東北東京間連系線に係る広域系統整備計画における 工事費増額について（報告）

2024年 5月 31日
広域系統整備委員会事務局

I. 東北東京間連系線に係る広域系統整備計画における工事費増額について

<東北NWに対する要望事項>

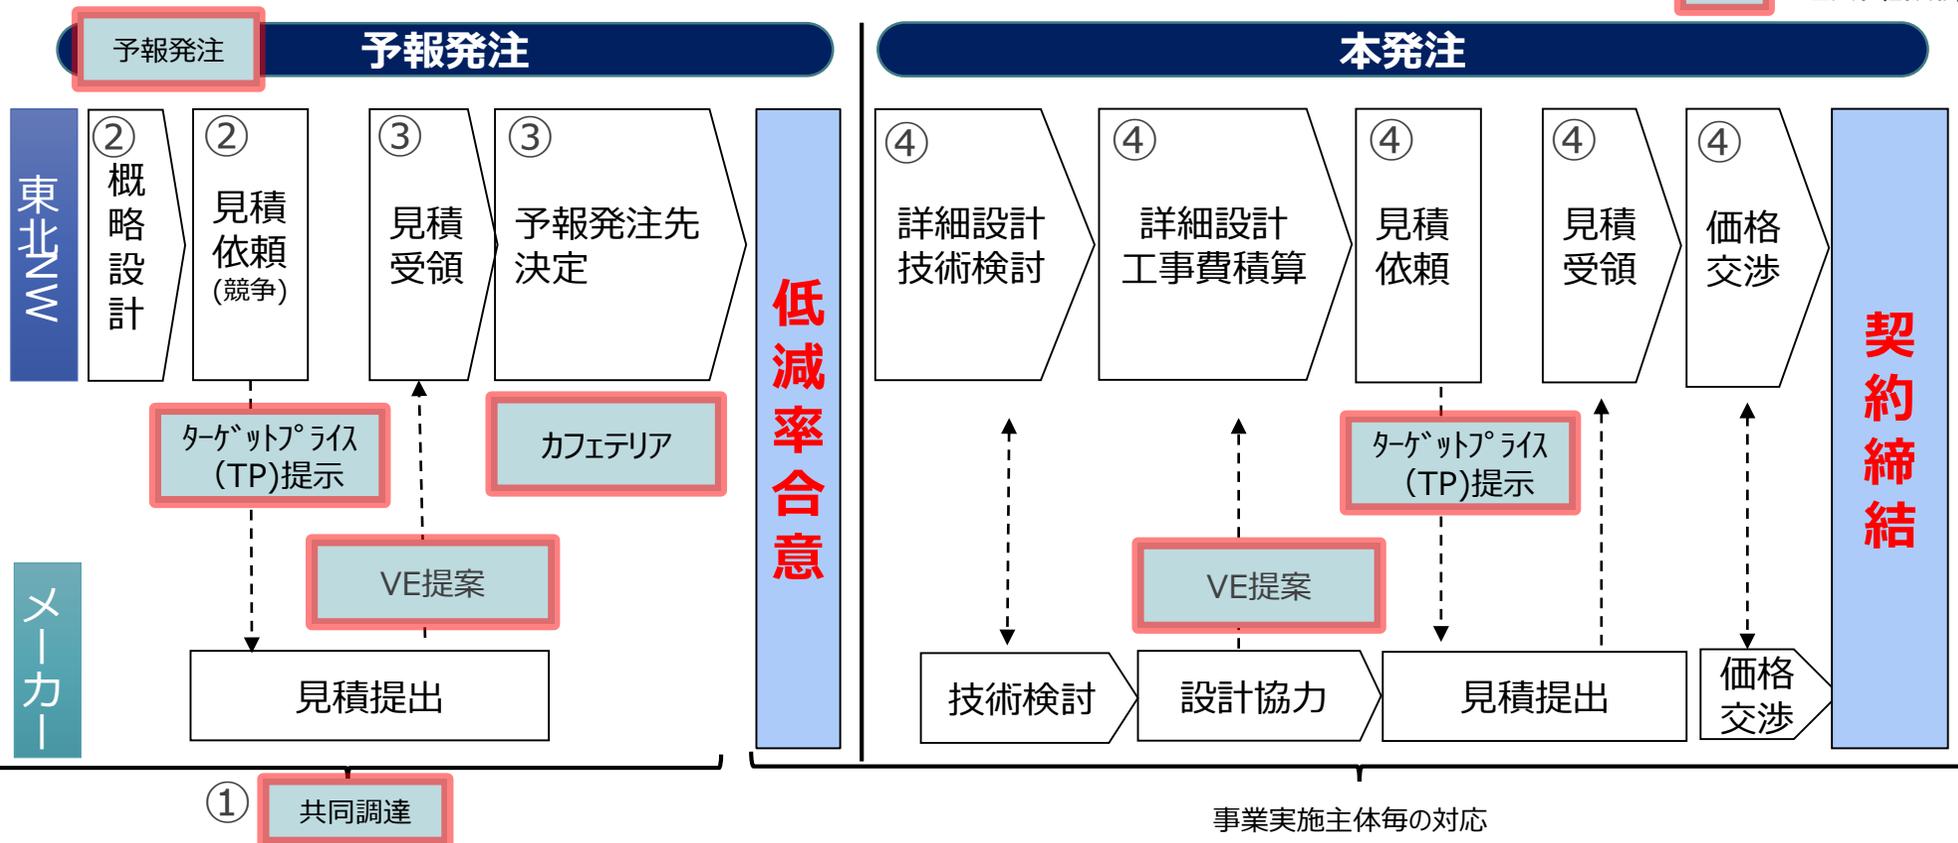
- 1モデルのみの見積り依頼用モデルによる低減率の設定は、工事難易度の高い工区を受注した際のリスクヘッジを意識した見積り低減率となる可能性があるため、価格交渉では低減率を目標としつつも、さらに詳細設計に対する見積り内容を精査し、コスト低減の不断努力が必要である。これは電事法の報告の求めに対する東北NWの回答（23年10月31日）にもあるとおり、事業実施主体自らが個別交渉による▲βの不断努力を実施いただきたい。
- 仮に、施工力確保を最優先とした方策であったとした場合、予報発注のメリットである「検討・準備期間が確保されるため、取引先より幅広くVE提案を受けることが可能」が最大限の効果を得られることが必要であるが、2024年3月末時点で得られたVE提案は1.56億円（送電工事費対して0.18%）という状況である。今後の協議に当たっては、工事会社からのVE提案を待つだけでなく、事業実施主体としても、更なるVE提案を引き出す工夫・努力を継続的に実施いただきたい。

- 見積り依頼用モデルによる予報発注については、今後、工区ごとの概略設計による見積り依頼とするなど、各工区の特徴を反映し、工事会社の強みを引き出すことで、競争効果がより働く（結果として、コスト低減に繋がる）ように事業実施主体は見直しを検討する必要がある。
- また、カフェテリア方式の適用に当たっては、現状の「希望案件選択方式」ではなく、より実態に応じた低減率とするため、また公平な競争を行うためにも、工区ごとの概略設計により、様々なパターンで見積もりを取り、最も有利（例えば最安）な組合せを選択する方式とすることを事業実施主体は検討する必要がある。
